**高浜発電所第1号機、2号機、3号機、4号機
津波警報等が発表されない可能性のある津波への対応に係る
設計及び工事の計画の認可申請
【ご指摘事項への回答について】**

2020年12月22日
関西電力株式会社

12/10審査会合のご指摘事項		本資料頁
1	潮位観測システム(防護用)の構成機器の単体誤差(22mm(潮位検出器)と9mm(電源箱))について、数値の考え方を説明すること	P.2,3
2	衛星電話、モニタ、電線路の独立性を示す図面を設工認申請書で示すこと	P.4~8
3	「波高」が保守的と整理しているが、「周期」の観点や、許可で確認した「非線形性」の観点からも定量的に示し、入力津波の妥当性を説明すること	P.9~22
4	水位上昇側だけでなく、水位下降側の入力津波についても検討すること	
5	TP-2.5mを下回った場合の循環水ポンプの停止手順について、取水路防潮ゲートの閉止運用への効果、悪影響について説明すること(手順は自主的なもので、閉止運用の有効性評価(時間評価)では閉止判断基準が早まる効果を考慮していないことを説明)	P.23,24
6	3,4号機の循環水ポンプ停止と1,2号機の取水路防潮ゲートの閉止判断が錯綜する場合に、閉止判断に悪影響がないことを示すこと(操作及び中央間の情報錯綜の観点で)	P.25~27
7	基本設計方針において、「取水路防潮ゲートの閉止判断基準が平常時・台風時の影響を受けない」との記載に対して、「影響を受けないこととその根拠」を説明すること(信頼性向上での改善、基準適合への設備充実の観点など)	P.28~30
8	車両退避において、より厳しい条件(大雪、路面凍結、夜間等)においても成立することを説明すること	P.31~33

図1 潮位計のシステム構成図及び計装誤差の考え方(3号機及び4号機)

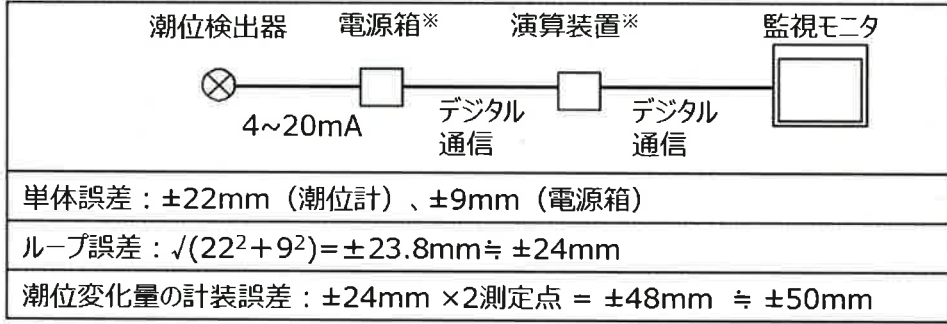
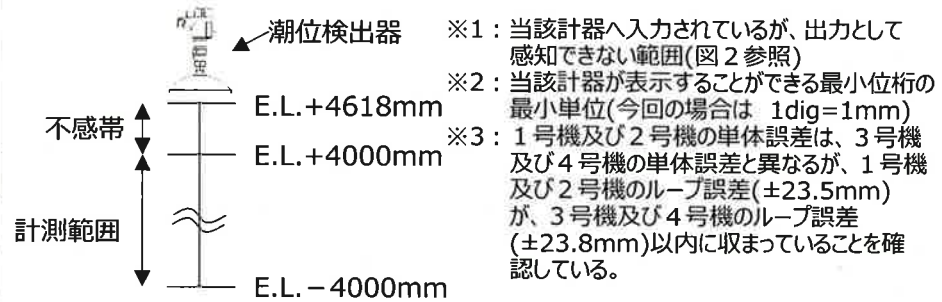
1. 潮位観測システム(防護用)の構成機器の単体誤差(22mm(潮位検出器)と9mm(電源箱))について、数値の考え方を説明すること

- 潮位計のシステム構成図及び計装誤差の考え方を図1に示すと共に、単体誤差を有する潮位検出器及び電源箱の単体誤差の考え方を以下に示す。

- 潮位検出器は、測定範囲(不感帯^{※1}含む)の幅(8618mm)に機器固有の誤差(±0.25%)を乗じた値が、潮位検出器の単体誤差(±22mm)となる。
 <潮位検出器の単体誤差の計算方法>
 $8618\text{mm}(\text{測定範囲(不感帯}^{\text{※1}}\text{含む)の幅}) \times \pm 0.25\%(\text{誤差}) \div \pm 22\text{mm}$
- 電源箱は、測定範囲(不感帯^{※1}を除く)の幅(8000mm)に機器固有の誤差(±0.1%)を乗じ、1dig^{※2}=1mmを加算又は減算した値が、電源箱の単体誤差(±9mm)となる。
 <電源箱の単体誤差の計算方法>
 $8000\text{mm}(\text{測定範囲(不感帯}^{\text{※1}}\text{除く)の幅}) \times \pm 0.1\%(\text{誤差}) + \pm 1\text{mm}(\text{誤差}) = \pm 9\text{mm}$

- 潮位検出器は、機器固有の誤差として±15mm^{※3}を有している。
- 電源箱は、測定範囲の幅(16500mm)に機器固有の誤差(±0.1%)を乗じ、1dig^{※2}=1mmを加算又は減算した値が、電源箱の単体誤差(±18mm)となる。
 <電源箱の単体誤差の計算方法>
 $16500\text{mm}(\text{測定範囲の幅}) \times \pm 0.1\%(\text{誤差}) + \pm 1\text{mm}(\text{誤差}) \div \pm 18\text{mm}^{\text{※3}}$

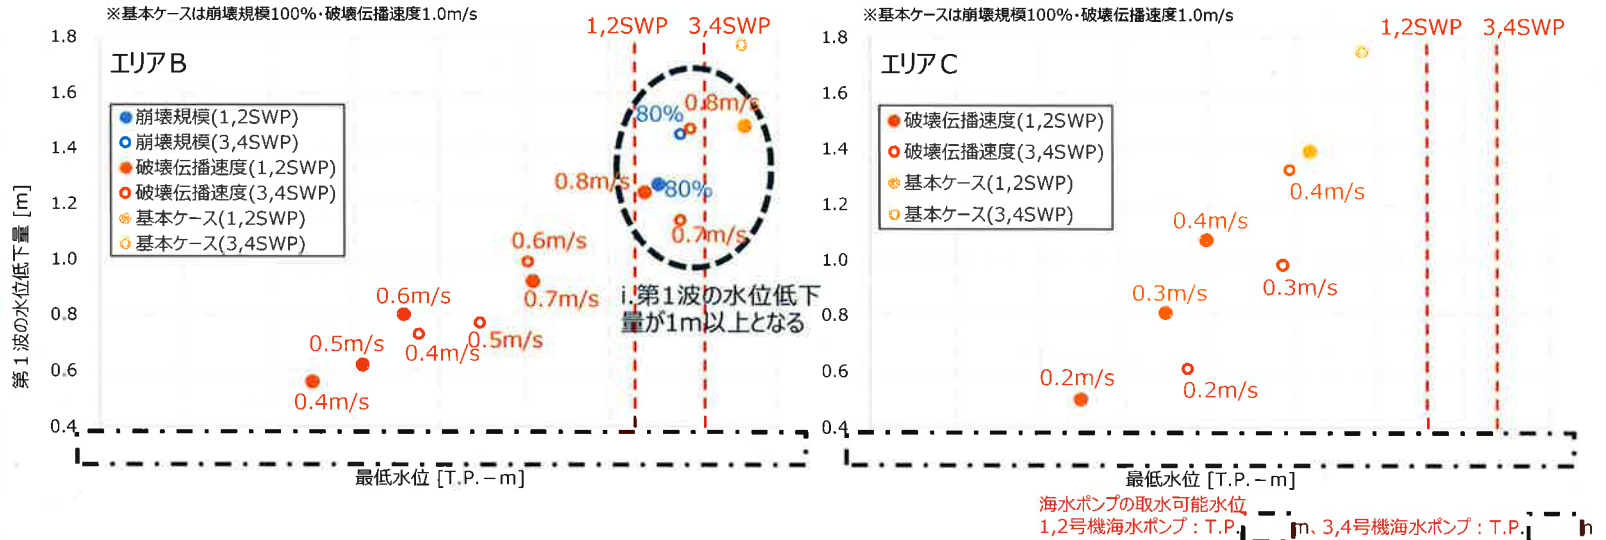
3. 「波高」が保守的と整理しているが、「周期」の観点や、許可で確認した「非線形性」の観点からも定量的に示し、入力津波の妥当性を説明すること
4. 水位上昇側だけでなく、水位下降側の入力津波についても検討すること

- ❑ 影響評価の結果、最も小さい第1波の水位低下量(0.69m)が0.5m以上であることを確認した。
- ❑ 敷地高さに近接し、最も第1波の水位低下量が小さい**Es-T2(エリアC)崩壊規模40%・破壊伝播速度1.0m/s(設備形状を反映しない、貝付着なし)**のケースを「敷地高さに近接する入力津波」として**設定**する。

【循環水ポンプ(CWP)の水位低下による停止の解析上の扱い】

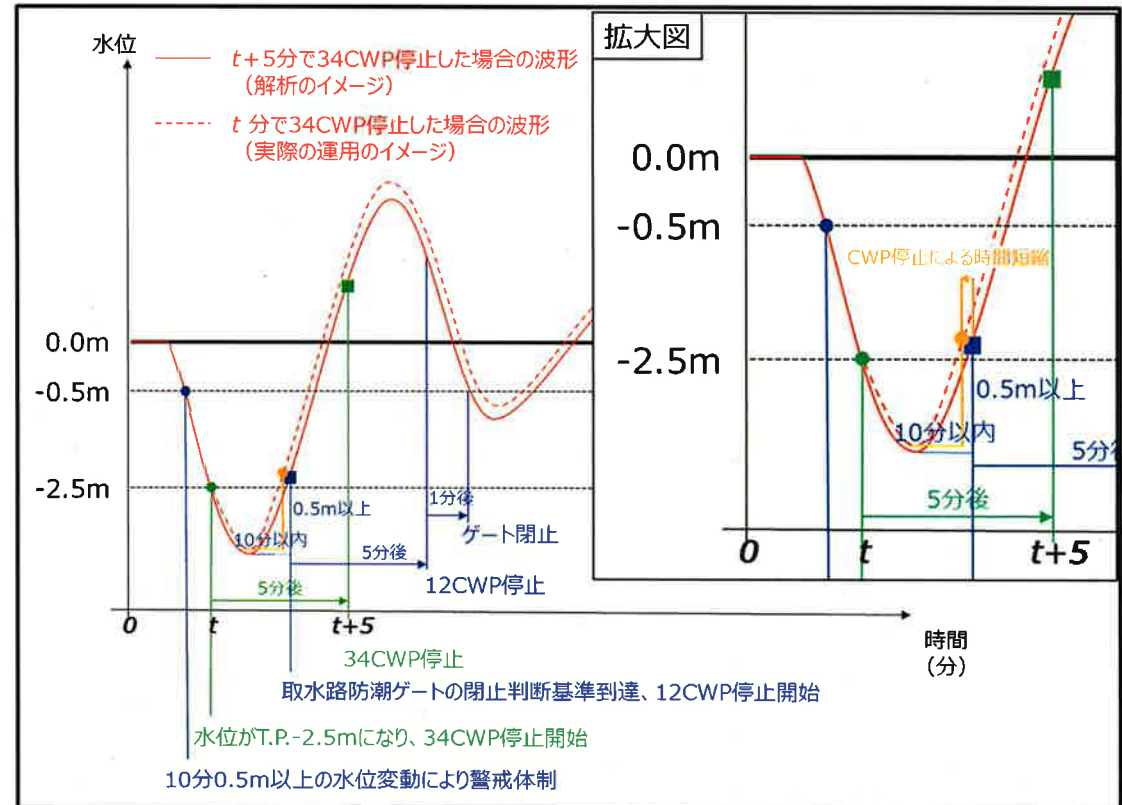
5. T.P.-2.5mを下回った場合の循環水ポンプの停止手順について、取水路防潮ゲートの閉止運用への効果、悪影響について説明すること(手順は自主的なもので、閉止運用の有効性評価(時間評価)では閉止判断基準が早まる効果を考慮していないことを説明)

- 取水路防潮ゲートの「閉止判断基準」は10分で0.5m以上水位低下したのち、最低水位から0.5m以上水位上昇した場合、または、その反対の水位変動としている。
- 解析評価においては、右図に示す通り、CWPが停止するまで(緑■、 $t+5$ (分))の取水量はCWP運転時と同一とし、CWP停止後に取水量がゼロとなる条件で津波水位の評価をしているが(赤線)、実現象としてはCWP停止操作直後(緑●、 t (分))からCWPの取水量が徐々に減少し、CWP停止後に取水量がゼロになる(赤破線)。

実現象では、CWPの取水量が減少し、津波波形を下げる要因がなくなるので、最低水位からの0.5m以上の水位上昇を早く検知する効果がある。(「閉止判断基準」が早くなる。)

- 以上のことから、CWPの水位低下による停止を行ったとしても、取水路防潮ゲートの閉止判断に影響を与えず、むしろ余裕を増やす方向である。
- ただし、CWPの水位低下により財産保護で自主的にCWP停止をする操作については、基準適合上期待をしていないため、閉止運用の有効性評価(時間評価)における短縮効果は織り込まないこととする。

運転員タイムチャート

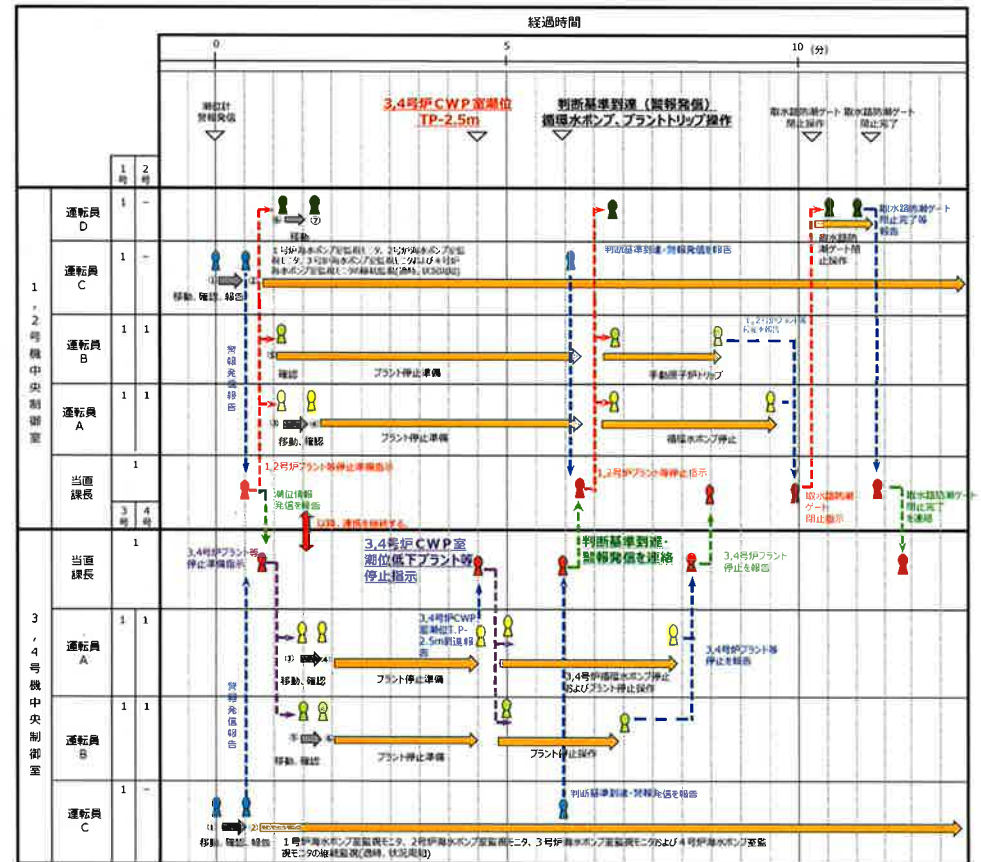
6. 3,4号機の循環水ポンプ停止と1,2号機の取水路防潮ゲートの閉止判断が錯綜する場合に、閉止判断に悪影響がないことを示すこと(操作及び中央間の情報錯綜の観点で)

- 津波検知した場合の対応操作、潮位監視に対応する各運転員の役割分担は明確に分離しており、運転操作手順書にも、循環水ポンプ停止がゲート閉止判断より先になる場合の操作手順・課長の判断を記載することから、運転員の対応や中央制御室間の情報連携に影響はない。
- 具体的には取水路防潮ゲートの「閉止判断基準到達前」に1波目の水位低下量が、3,4号機でT.P.-2.5m以下になった場合、通常は「閉止判断基準到達後」に循環水ポンプ(CWP)停止を担当する運転員(タイムチャートの3,4号機「運転員A」)が、3,4号機当直課長からの指示に基づきCWP停止にあたるため、運転員A及びその他の要員の体制・役割に影響はない。
- 1, 2号機当直課長と3,4号機当直課長間で、3,4号機CWP停止の情報連絡は発生せず、中央制御室間で情報が錯綜することはない。

- 以上より、3,4号機CWP停止と取水路防潮ゲート閉止判断基準が錯綜する場合においても閉止判断に悪影響はない。
- なお、現状の余裕時間確認にかかる検討シナリオに比べ、CWP停止操作が早期に完了することから、1,2号及び3,4号の両方でCWPを停止する場合は、取水路防潮ゲート閉止基準到達後から取水路防潮ゲート閉止操作までの対応時間が早まる効果がある。

○ 信頼性向上への対策

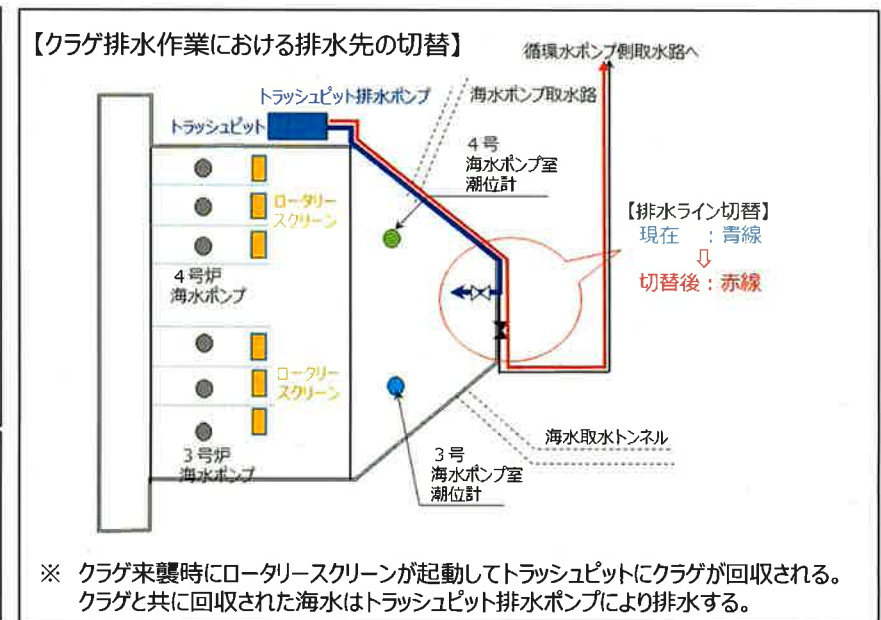
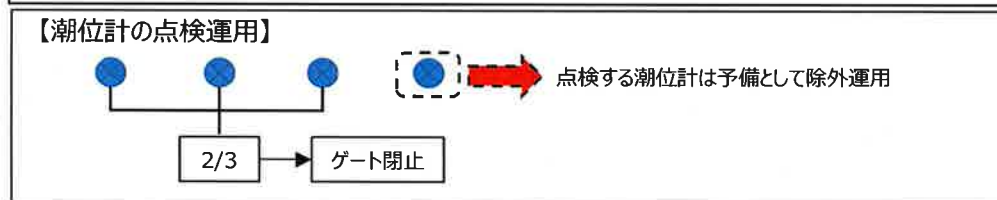
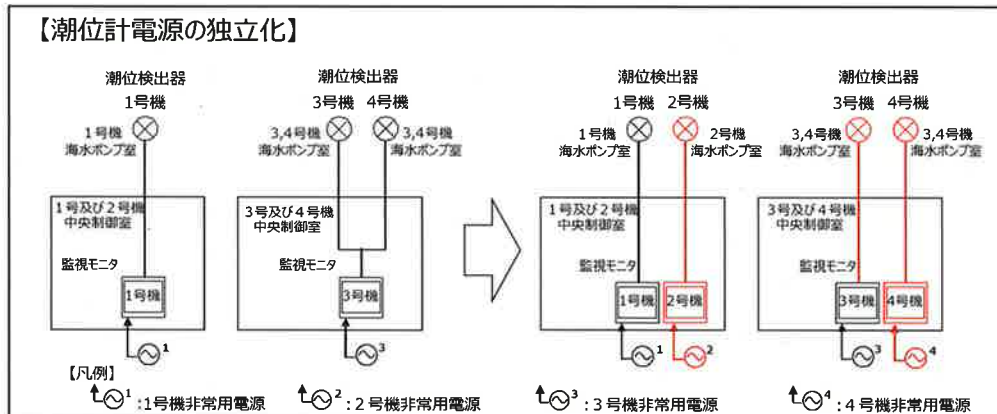
7. 基本設計方針において、「取水路防潮ゲートの閉止判断基準が平常時・台風時の影響を受けない」との記載に対して、「影響を受けないこととその根拠」を説明すること(信頼性向上での改善、基準適合への設備充実の観点など)

- ・潮位計4台は独立性を有する設計とし、1チャンネル毎に点検が可能となることから、同時に複数台の潮位変動は生じない。
- ・点検は1台に限定し予備として除外する運用を保安規定以下の社内標準に定め、複数の潮位計を同時に機能喪失させない。

- ・クラゲ回収時の海水の排出先を4号海水ポンプ室潮位計の近傍から循環水ポンプ側取水路へ変更することで、今後潮位変動は生じない。
